## 改善箇所説明図

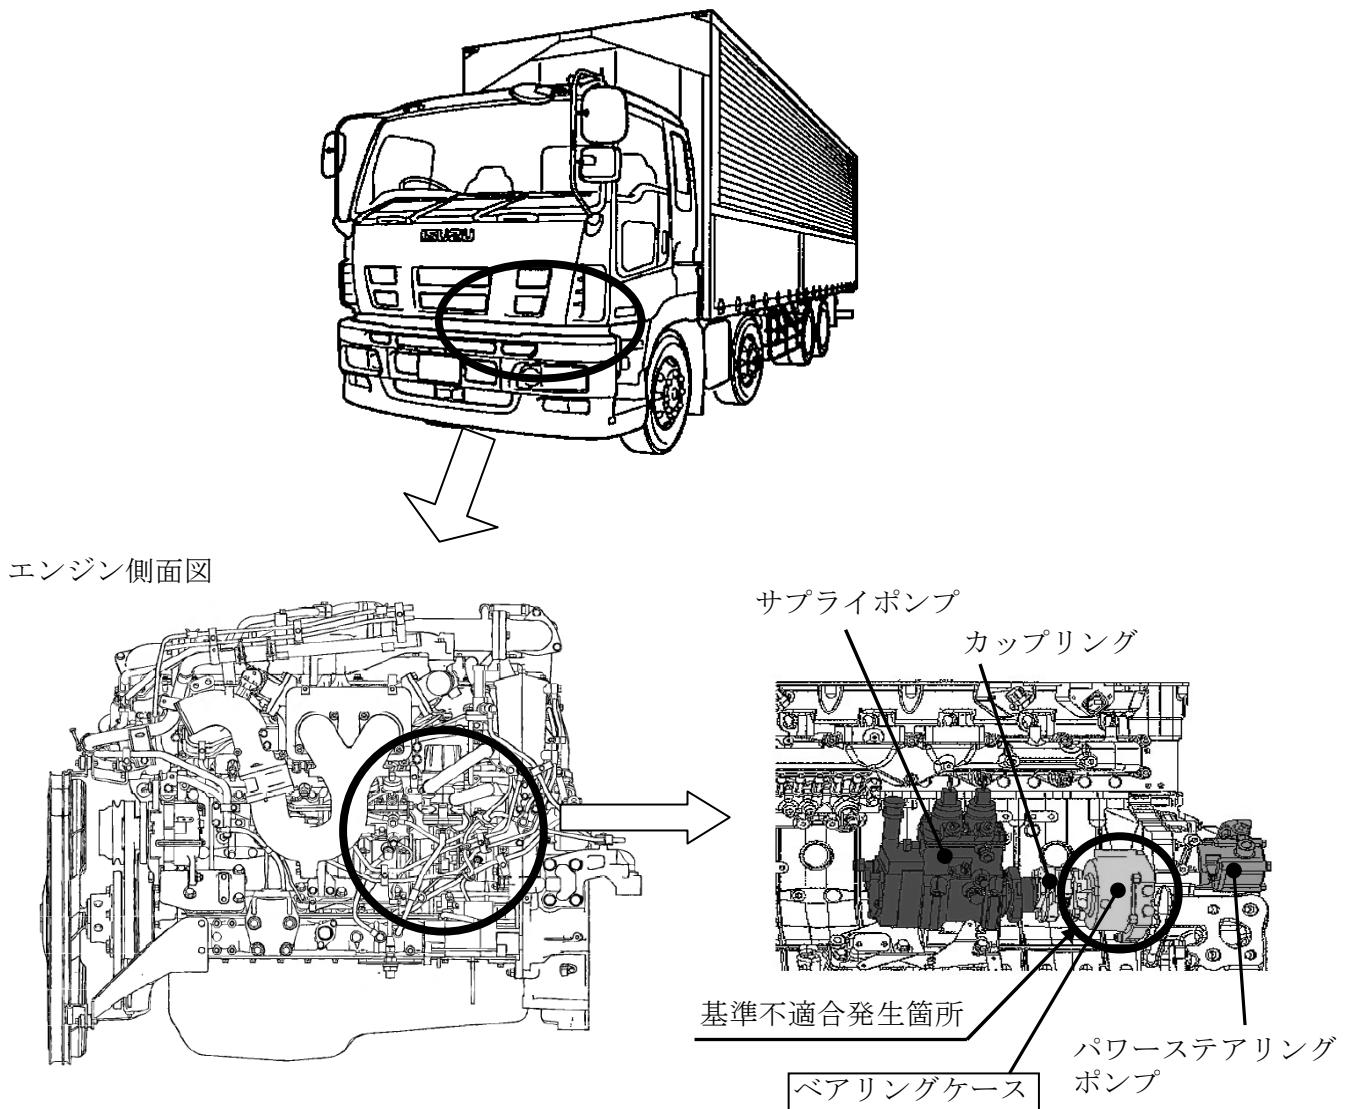
サプライポンプを作動させるギヤ部において、ベアリングの潤滑方法及びベアリングケースの材質が不適切なため、ベアリングが損傷するものがある。そのため、サプライポンプのカッピング及びギヤが破損し、そのままの状態で使用を続けると、最悪の場合、走行不能並びに操舵力の増大に至るおそれがある。

全車両、ベアリングケース対策品に交換するとともに、カッピング及びギヤが破損しているものは新品と交換する。

識別：吸気ダクトの側面に黄色のペイントを塗布する。
